CONCEPTO TECNICO No. CT- 3959 de 2003

Revisión de Estudio Particular de Respuesta de Amplificación Local de Ondas Sísmicas
Decreto 074 de Enero de 2001

LOCALIDAD : La Candelaria
UPZ : 94 – La Candelaria
BARRIO : Las Aguas
SOLICITANTE : Alfonso Uribe S. y Cia. Ltda. – Estudios de Suelos
ASUNTO : Revisión del "Espectro Sísmico de Diseño para el Edificio Mario Laserna – Proyecto Edificio Mario Laserna".
FECHA : Enero 13 de 2004

Figura 1. Localización general del proyecto; localización microzonificación sísmica Zona 2.

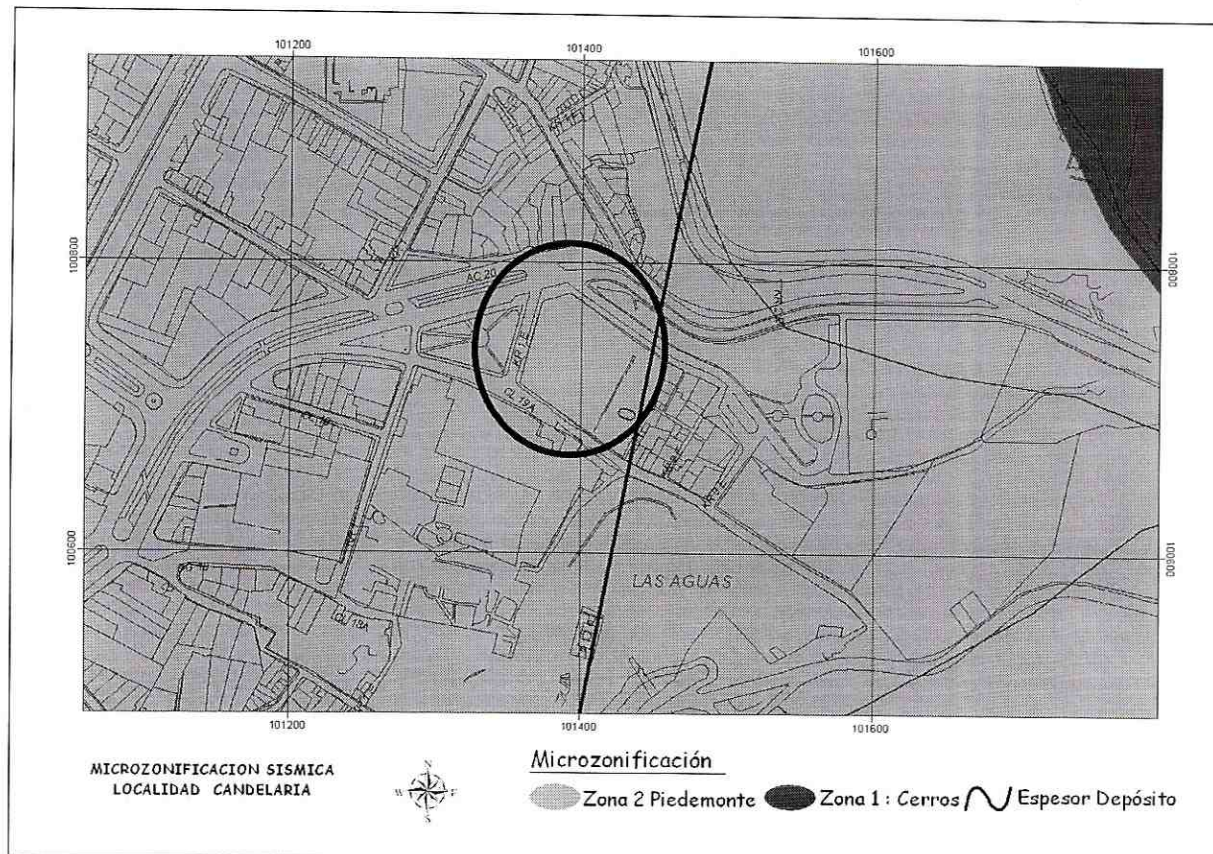
- El estudio presentado clasifica el sitio con el espectro de la zona 2, lo cual está acorde con los límites definidos por el Estudio de Microzonificación Sísmica Decreto 074 de 2001 (ver figura 1).
